**Modulo per la presentazione delle osservazioni per i piani/programmi/progetti sottoposti a procedimenti di valutazione ambientale di competenza statale**

**ID: Codice procedura (ID\_VIP/ID\_MATTM): 12691**

**“Progetto di un impianto eolico denominato “Pitigliano” ubicato nei comuni di Pitigliano (GR) e Sorano (GR) costituito da 20 (venti) aerogeneratori di potenza nominale 7,0 MW per un totale di 140,0 MW con relative opere connesse ed infrastrutture indispensabili”**

**Immagine 3. Cumulo di una parte di impianti eolici, fotovoltaici e geotermici industriali in progettazione ed esistenti intorno all’eolico industriale “Pitigliano”.**

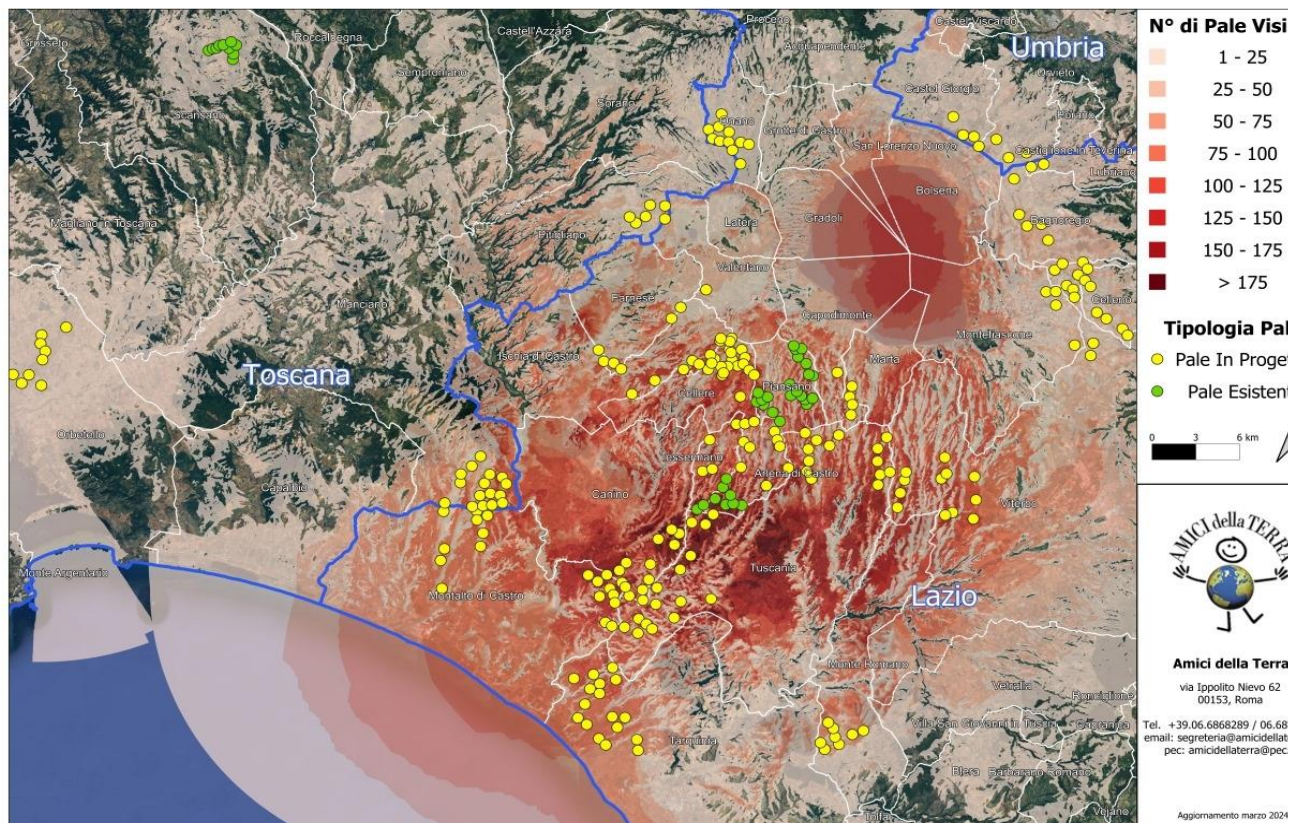
Beni Culturali “*Ambito paesaggistico, geologico e geomorfologico dell’orlo della caldera di Latera ...*” Non vengono nemmeno citati gli impianti eolici in progetto al MASE, il “Rempillo” (6 aerogeneratori) e un altro in verifica amministrativa di 14 aerogeneratori e 72, 6 MW. Ad oggi nei territori di Pitigliano, Sorano e in quello limitrofo potenzialmente potrebbero essere insediati 40 aerogeneratori alti 200 metri e larghi 170. Ma la proponente non cita neanche altri impianti che creerebbero il cumulo e quindi maggiore impatto. Infatti, sul territorio della “Città del Tufo” (Sorano e Pitigliano) impatterebbero anche l’impianto eolico “Montarzo” di Onano con 13 aerogeneratori con le dimensioni ricordate, l’altro eolico industriale nel territorio di Valentano con sette aerogeneratori (stesse dimensioni), gli impianti di Farnese con un minieolico di 3 Torri alte 60 metri già installate in località Poggio del Crognolo e l’impianto eolico industriale “Vallerosa” (7 aerogeneratori alti 200 metri e larghi 158 metri) in procedura VIA presso la Regione Lazio. Inoltre, altri impianti del minieolico già presenti a Valentano, Cellere e Piansano e due progetti eolici industriali con le stesse dimensioni (200 m x 170 m) nel Comune di Ischia di Castro. La valutazione del cumulo non prende neanche in considerazione gli impianti industriali di fotovoltaico e agrivoltaico in progetto a Farnese, Valentano, Ischia di Castro, Cellere. L’impianto geotermico in procedura Via al MASE, progettato nella Caldera di Latera. Quindi è stata effettuata una valutazione del potenziale impatto cumulativo non veritiera a dispetto di quanto affermato dalla proponente che sostiene di aver preso in considerazione uno spazio di 10 km intorno al suo impianto per gli impatti che si creerebbero.

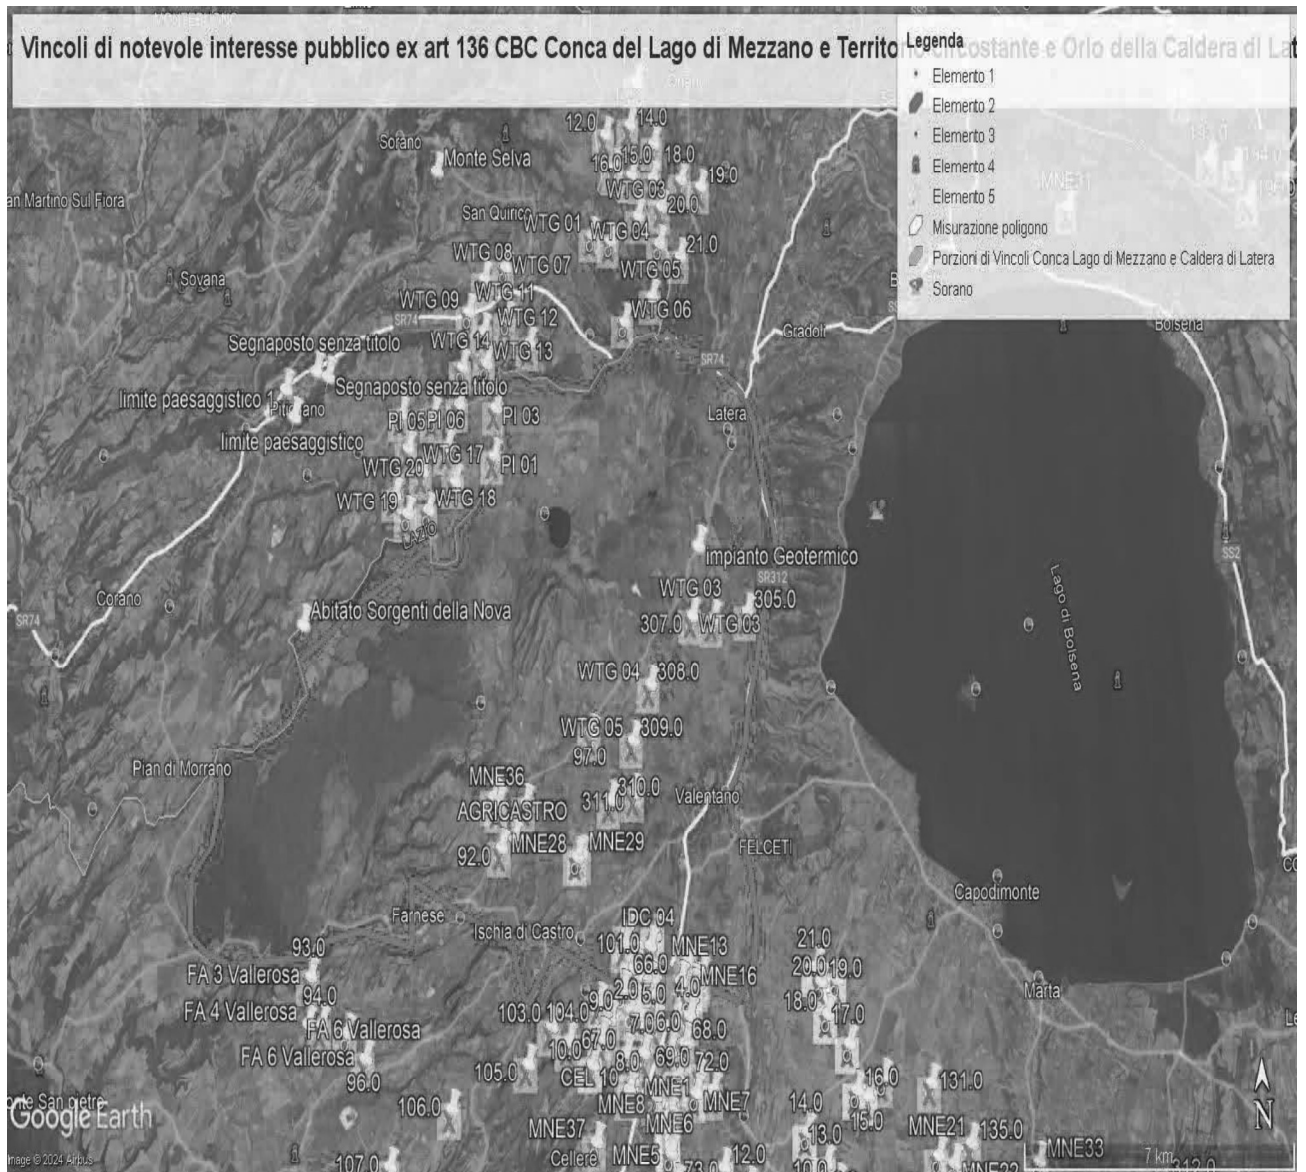
Come è illustrato nell'immagine si ribadisce che l'impianto industriale "Pitigliano" ricade completamente all'interno delle fasce di rispetto dei due vincoli di notevole

interesse pubblico e lambisce quelle di un terzo vincolo e quindi come affermato dal Consiglio di Stato nelle sentenze citate, l'impianto è insediato in area non idonea ai sensi dell'art. 20 comma 8 lettera c quater del D.Lgs. n. 199/2021 e ss.mm.ii al contrario di quanto sostiene la proponente.

**IMMAGINE n. 2** Impianto eolico industriale “Pitigliano” e distanze aerogeneratori dai Vincoli della Conca del Lago di Mezzano...

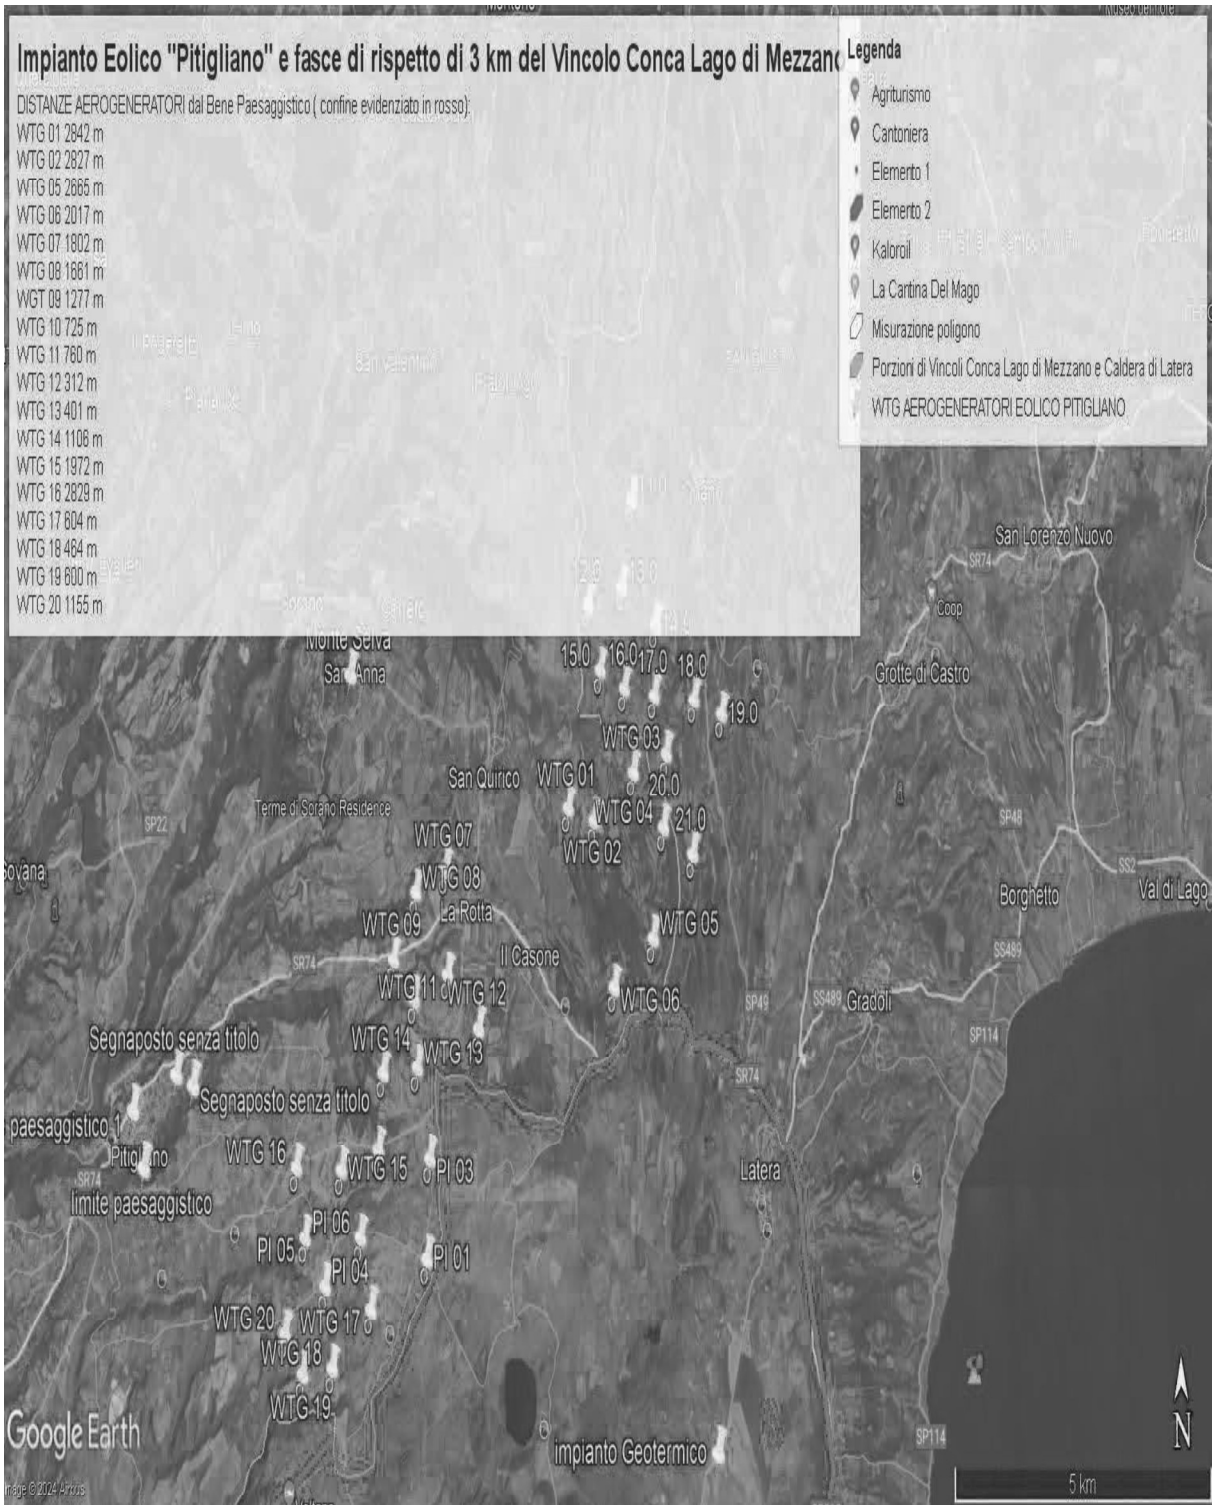
ma nelle sue immediate vicinanze ( a soli 100 metri i primi due aerogeneratori) oltre ad impattare sul territorio e sulle economie di cinque Comuni del Lazio (Farnese, Onano, Latera, Valentano, Grotte di Castro e Gradoli ) si trova nelle fasce di rispetto dei Beni di notevole interesse pubblico come si è evidenziate nelle Osservazioni precedenti e crea degli impatti negativi anche sui beni naturalistici come verrà dettagliato nell'Osservazione relativa alla Vinca. Inoltre, andrebbe a sommarsi al già enorme cumulo di impianti eolici e fotovoltaici e geotermici che creano una elevata criticità ambientale nella provincia di Viterbo e interferiscono anche con il territorio toscano come si può vedere dalle varie immagini dell'Allegato n. 1.

**IMMAGINE n. 3 Impianto eolico industriale “Pitigliano” e distanze aerogeneratori dai Vincolo “Orlo della Caldera di Latera.**

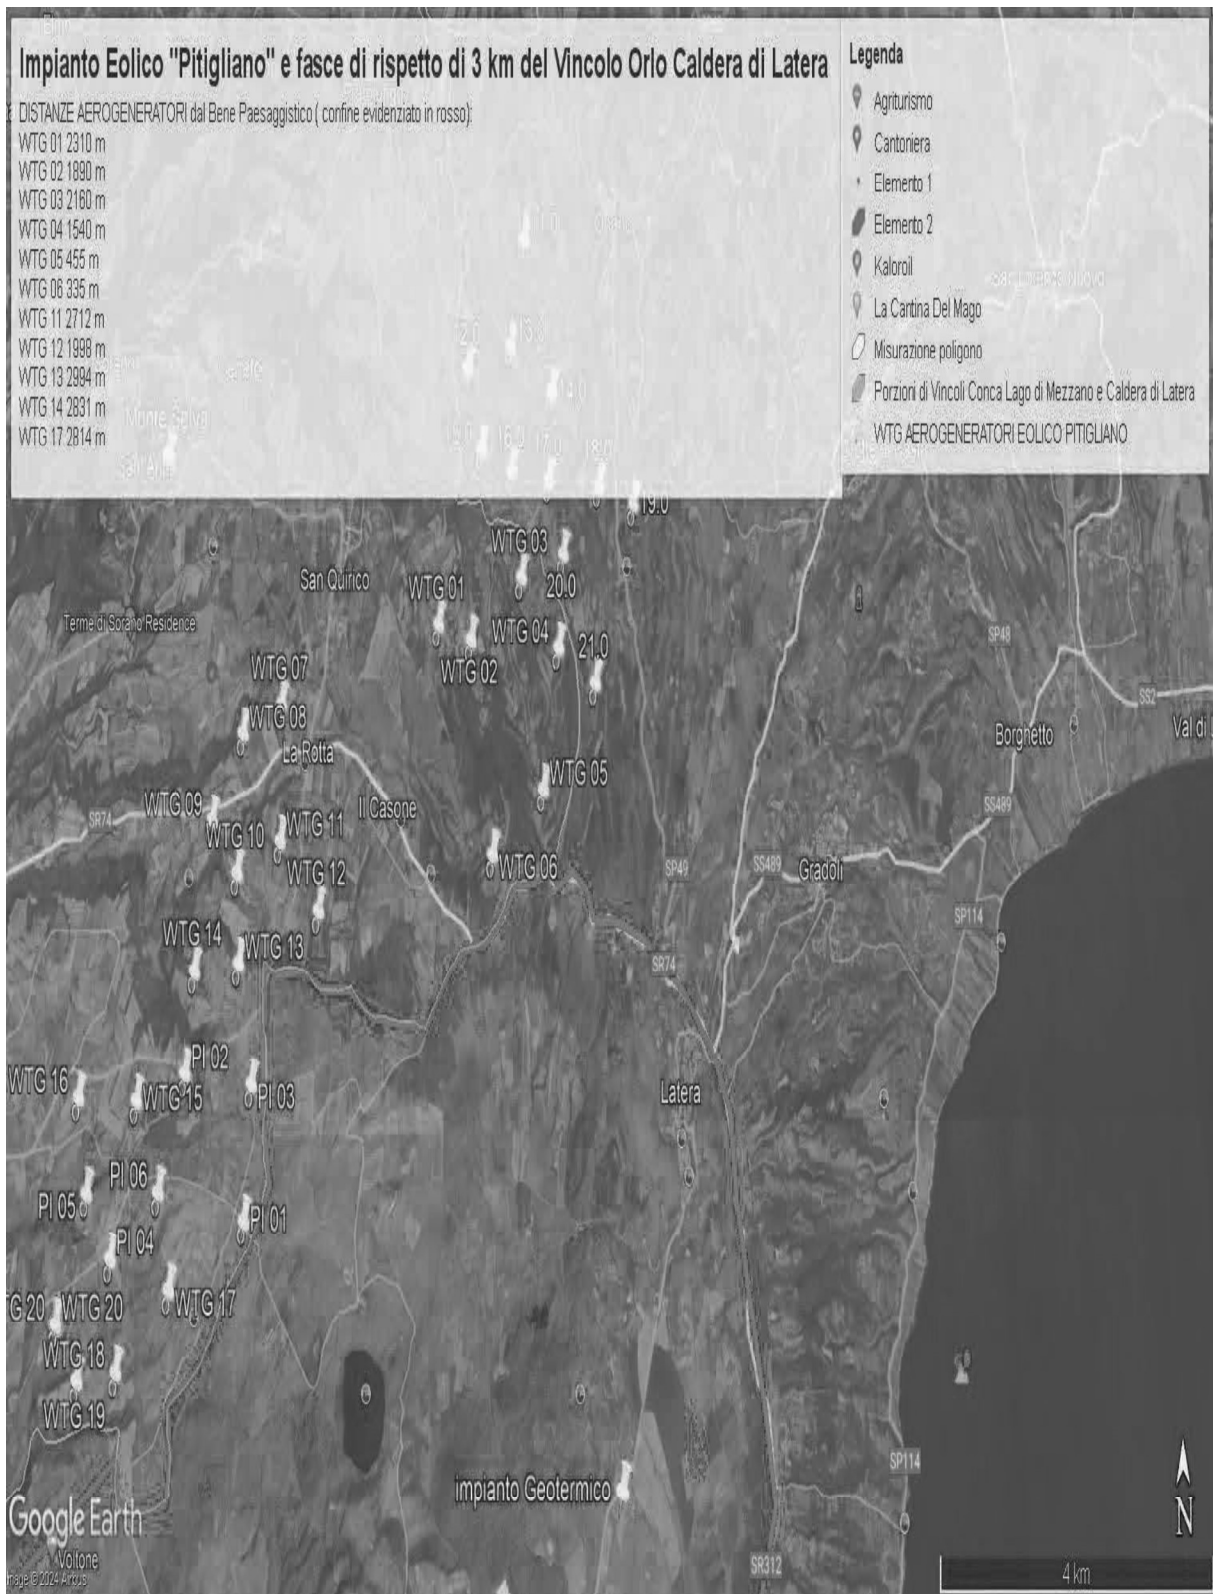
Concludendo, si evidenzia ancora che la proponente non effettuando la procedura prevista dalla Parte III delle Linee Guida nazionali ha ignorato un vincolo paesaggistico di notevole interesse pubblico istituito con un provvedimento del Segretariato regionale del Ministero della Cultura per il Lazio che ha emanato il Decreto di dichiarazione di notevole interesse pubblico n. 22 del 15.02.2024 ai sensi e per gli effetti dell'art. 136, co. 1, lett. c) e d) del decreto legislativo 22 gennaio 2004, n. 42, "Ambito paesaggistico, geologico e geomorfologico dell'orlo della caldera di

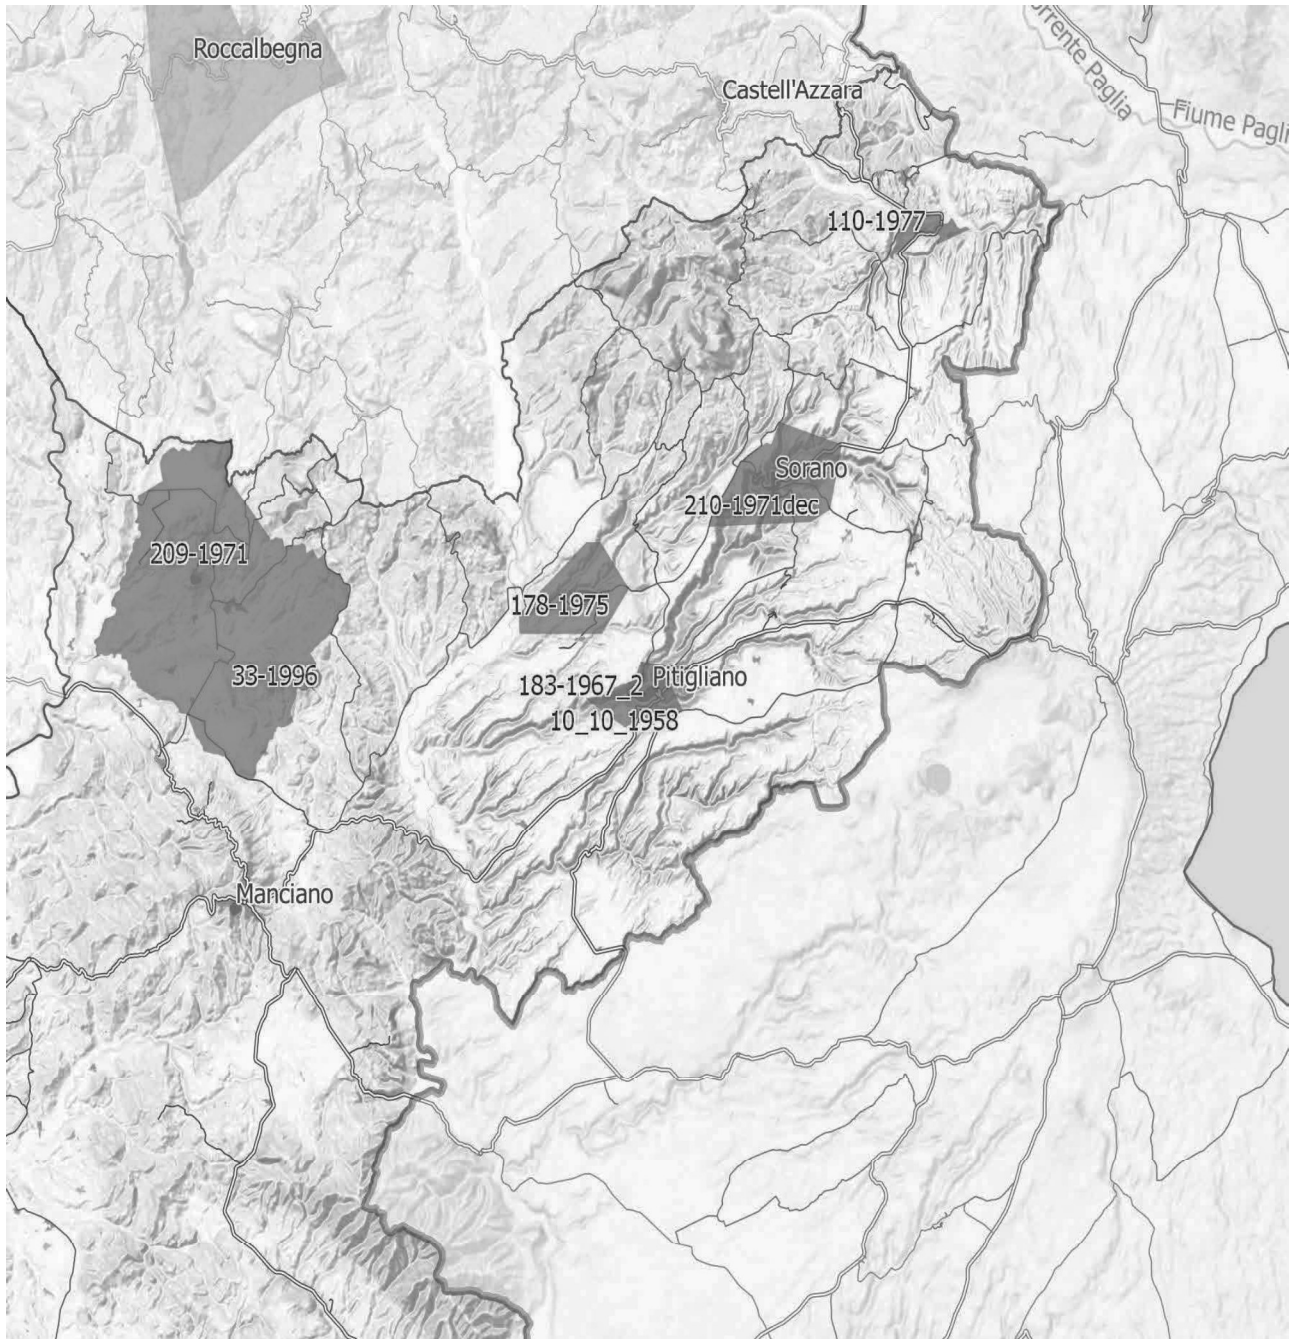
*Inoltre, come sostiene la Proponente parte dell'impianto si verrebbe a trovare a 3,5 km dal centro abitato di Sorano. Infatti, tre degli aerogeneratori WTG 08, 09, 10 sono addirittura all'interno delle fasce di rispetto dei 3 km del suo vincolo paesaggistico di notevole interesse pubblico ex art 136 del CBC. Si evidenzia che così si crea*

un'ulteriore incompatibilità con la tutela del Paesaggio.
